INWESTOR:			
Gmina Winnica ul. Pułtуска 25 06-120 Winnica			
JEDNOSTKA PROJEKTOWA			
„DROG – POL II” s.c. Poświętne ul. Miodowa 1, 09-100 Płońsk			
KATEGORIA OBIEKTU BUDOWLANEGO			
XXV			
OBIEKT			
DROGA GMINNA			
ZADANIE INWESTYCYJNE			
PRZEBUDOWA DROGI GMINNEJ SKOROSZE – GLINICE WIELKIE, GMINA WINNICA dz. drogowa drogi gminnej: 65 – Skoroszki (31) 48, 49/1 – Skorosze (30) 122, 88/1, 89/4, 17/2, 11, 125/1, 125/2 – Glinice Wielkie (10)			
TEMAT OPRACOWANIA			
PROJEKT BUDOWLANY WYKONAWCZY			
BRANŻA			
DROGOWA			
Stanowisko	Imię i nazwisko	Uprawnienia	Podpis
PROJEKTANT:	inż. PAWEŁ SZYMAŃSKI	MAZ/0191/ZOOD/11 w spec. drogowej	
WSPÓŁPRACA:	inż. KAMIL KRZESZEWSKI

Dotyczy: uzgodnienia konstrukcji nawierzchni włączenia do DW 571 drogi gminnej w m. Skorosze (dz. nr ewid. 47) i w m. Skoroszki (dz. nr ewid. 64) gm. Winnica.

Dot.: dot. Uzgodnienia projektu budowlano-wykonawczego przebudowy drogi gminnej Skorosze – Glinice Wielkie w miejscu skrzyżowania z gazociągiem wysokiego ciśnienia DN 100/150 relacji Cegielnia Psucka Pułtusk.

Rys.

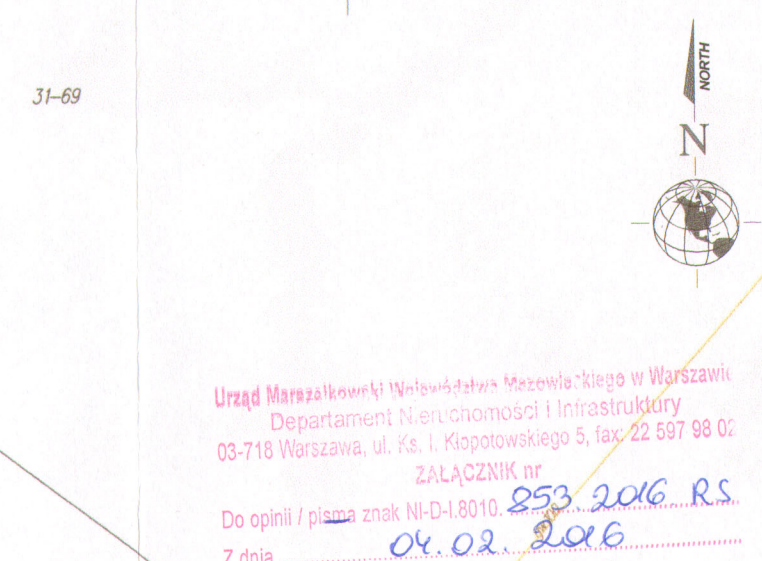
W odpowiedzi na Państwa wniosek znak DROG-POL II 2016/9 z dnia 25.01.2016 r. oraz po zapoznaniu się z przedstawioną dokumentacją opiniuje pozytywnie w zakresie rozwiązań geometrycznych koncepcję włączenia drogi gminnej do drogi wojewódzkiej nr 571 w m. Skorosze, gm. Winnica

Projekt stałej organizacji ruchu dowiązanej do istniejącego pikietaża drogi wojewódzkiej (pikietaż można uzyskać w Rejonie Drogowym Wołomin – Nowy Dwór Mazowiecki) oraz projekt organizacji ruchu na czas budowy włączenia drogi gminnej należy złożyć do zatwierdzenia w Departamencie Nieruchomości i Infrastruktury Urzędu Marszałkowskiego Województwa Mazowieckiego w Warszawie (ul. Kłopotowskiego 5, 03-718 Warszawa). Zgodnie z § 4 rozporządzenia Ministra Infrastruktury z dnia 23 września 2003 r. w sprawie szczegółowych warunków zarządzania ruchem na drogach oraz wykonywania nadzoru nad tym zarządzaniem (Dz. U. z 2003 r., Nr 177, poz. 1729) zatwierdzona stała organizacja ruchu, związana z budową lub przebudową drogi albo z budową dojazdu do obiektu przy drodze, stanowi integralną część dokumentacji budowy.

Szczegóły techniczne i konstrukcyjne w granicach pasa drogowego drogi wojewódzkiej należy uzgodnić z Mazowieckim Zarządem Dróg Wojewódzkich w Warszawie.

Opinia ważna wraz z rysunkiem.

NAZWA INWESTYCJI: Przebudowa drogi gminnej Skorosze - Glinice Wielkie, gm. Winnica	
INWESTOR: Gmina Winnica ul. Pułtowska 25 06-120 Winnica	BRANŻA: DROGOWA
TYTUŁ RYSUNKU: PRZEKRÓJ NORMALNY	SKALA: 1:50
PROJEKTOWAŁ: inż. Paweł Szymański	DATA: 15.01.2016r.
WSPÓŁPRACA: inż. Kamil Krzeszewski	RYN: 4.1

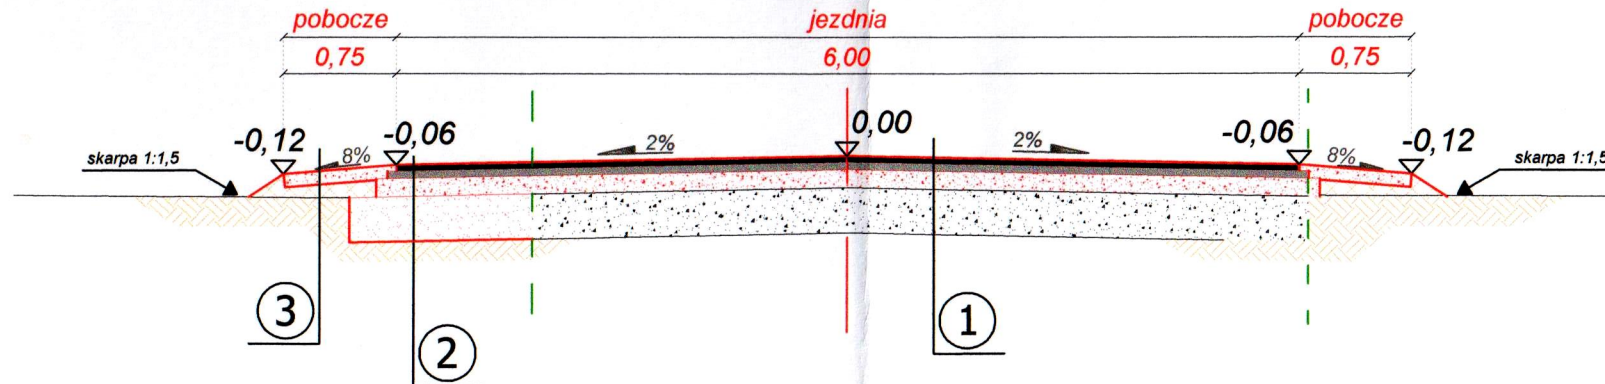
W odpowiedzi na pismo DROG-POL II 2016/12 z dnia 26.01.2016r, Mazowiecki Zarząd Dróg Wojewódzkich w Warszawie **uzgadnia w zakresie pasa drogowego drogi wojewódzkiej nr 571** (Uzgodnienie nr UK-571-43/16 z dnia 24.02.2016r) konstrukcję nawierzchni włączenia do drogi wojewódzkiej nr 571 drogi gminnej w miejscowości Skorosze (dz. nr ewid. 47) i w miejscowości Skoroszki (dz. nr ewid. 64), gmina Winnica zgodnie z załączonymi do pisma rysunkami nr: 4.1; 4.2 oraz poniższymi uwagami:

- na włączeniu do drogi wojewódzkiej nr 571 należy zaprojektować i wykonać pod drogą gminną przepust o średnicy $\varnothing$ 600 mm,
- przed przystąpieniem do robót należy uzyskać zgodę, Rejonu Drogowego Wołomin – Nowy Dwór Mazowiecki, na prowadzenie prac w pasie drogowym drogi wojewódzkiej.

Uzgodniam konstrukcję nawierzchni i szczegóły konstrukcyjne w całości - ze zmianami wniesionymi na rysunku
Mazowieckiego Zarządu Dróg Wojewódzkich w Warszawie

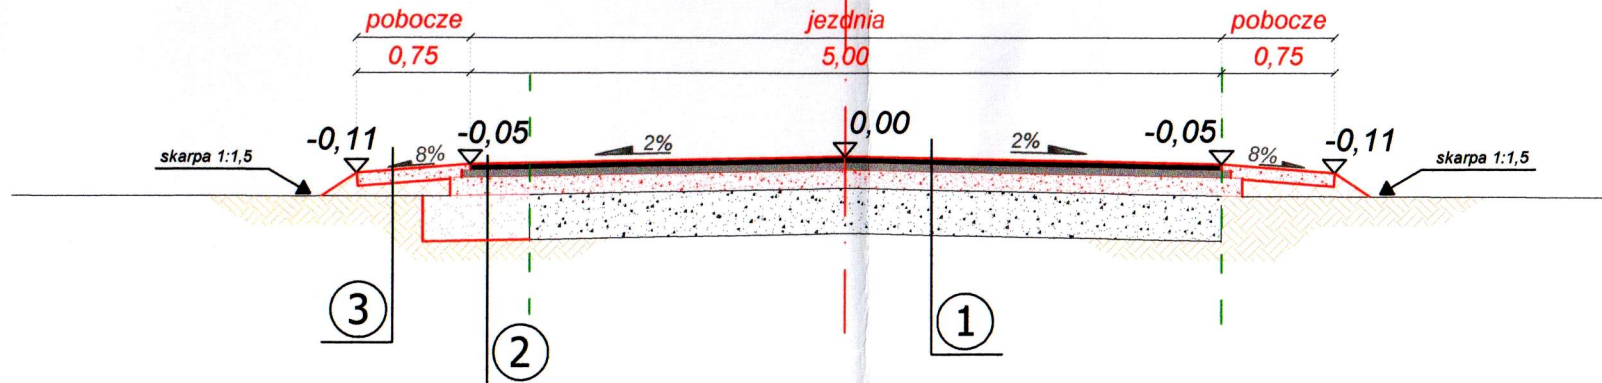
Uzgodnienie projektu drogi wojewódzkiej ul. S...
UK-571-43 z dnia 24-02-2016
Uzgodniam konstrukcję nawierzchni i szczegóły techniczne
w całości - ze zmianami wniesionymi przez Mazowiecki Zarząd Dróg Wojewódzkich w Warszawie

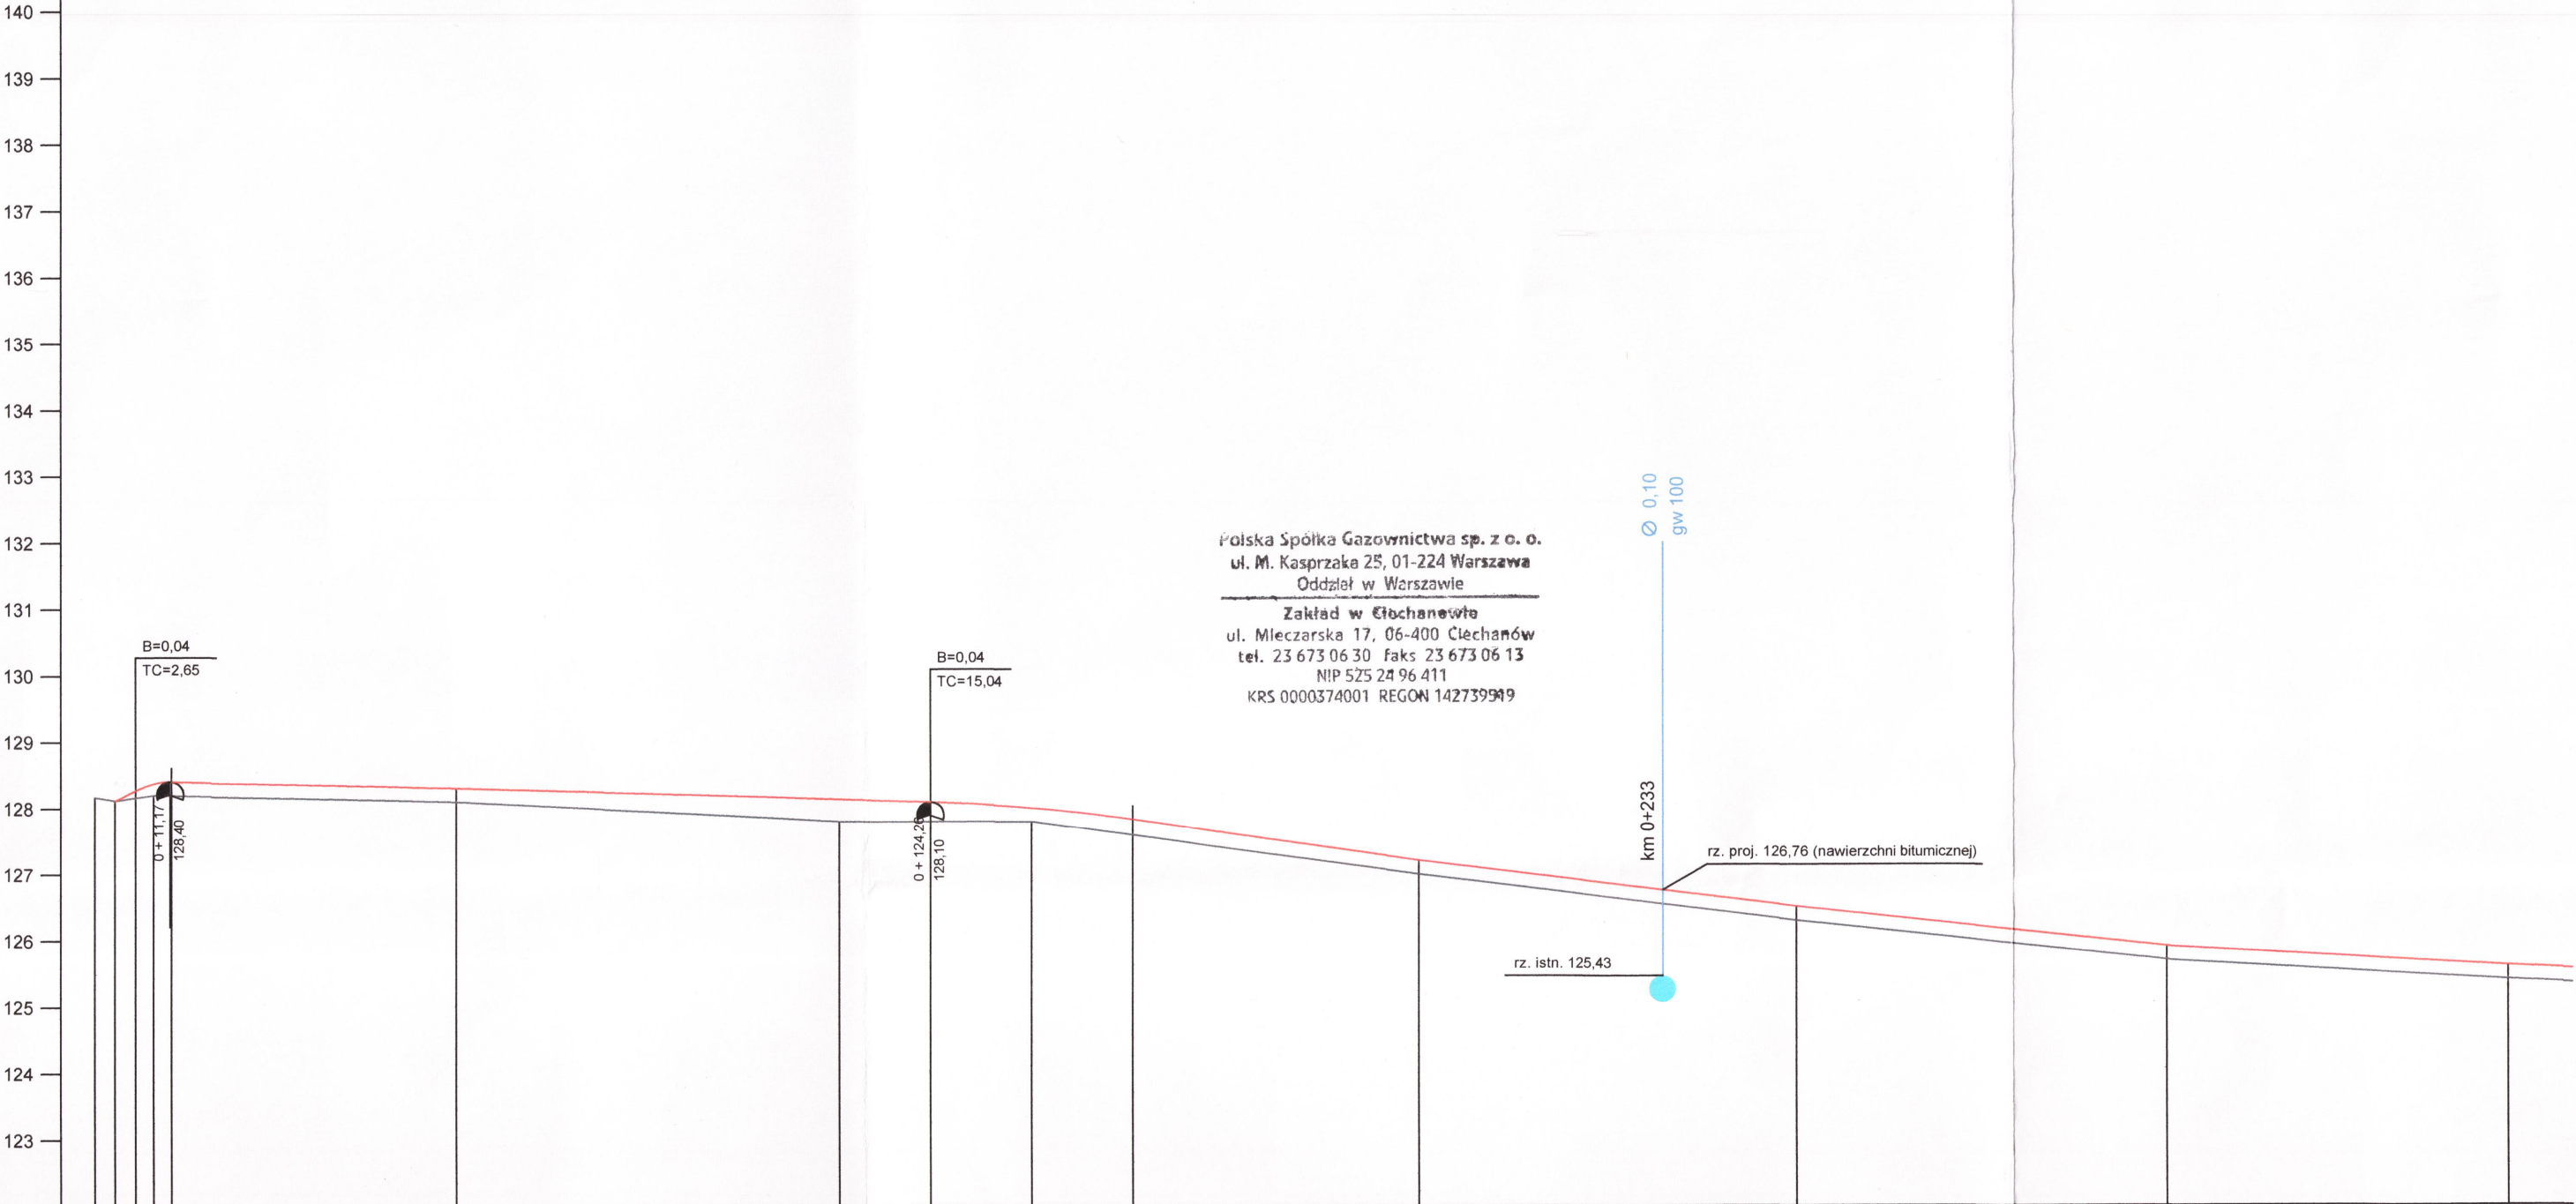
W odpowiedzi na Pana pismo dot. uzgodnienia projektu budowlano – wykonawczego przebudowy drogi gminnej Skorosze – Glinice Wielkie w miejscu skrzyżowania z gazociągiem wysokiego ciśnienia DN 100/150 relacji Cegielnia Psucka – Pułtusk, informujemy że uzgadniamy w/w skrzyżowanie z uwagami:

- Minimalna głębokość przykrycia gazociągu 1,2 m. Skrzyżowanie gazociągu z drogą zabezpieczyć za pomocą płyt betonowych ułożonych min. 1,0 m nad gazociągiem, których wymiary powinny wynosić po 0,5 m na stronę po za skrajnię jezdni oraz po 1,5 m na stronę po za oś przewodu układu rurowego. Zgodnie z załączonym i uzgodnionym profilem i przekrojem.
